VERKSTADS- MEDDELANDE

BETR.	PRODUKT
BAKRE STÖTDÄM- PARE	P
140, 164	GRUPP
	76
DATUM	NR
Januari 1970	7

Ändrad nedre infästning för bakre stötdämpare.

- A. Stötdämparhylsa
- B. Distanshylsa

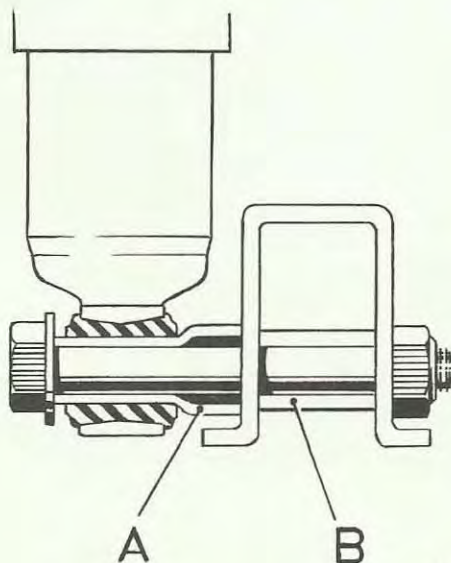
För att öka livslängden hos bakre stötdämparnas nedre infästning, har stötdämparhylsan ändrats. Både inner- och ytterdiametern har ökats på den sida av hylsan som ligger an mot bärarmen.

I samband med denna ändring har även ytterdiametern på bärarmens distanshylsa (detaljnummer 675874) ökats från 18 till 20 mm. Vid byte till stötdämpare med den nya typen av infästning, skall även den nya distanshylsan monteras.

Den grövre distanshylsan har monterats fr.o.m. följande ungefärliga chassinummer.

142	114000
144	140000
145	31400
164	12500
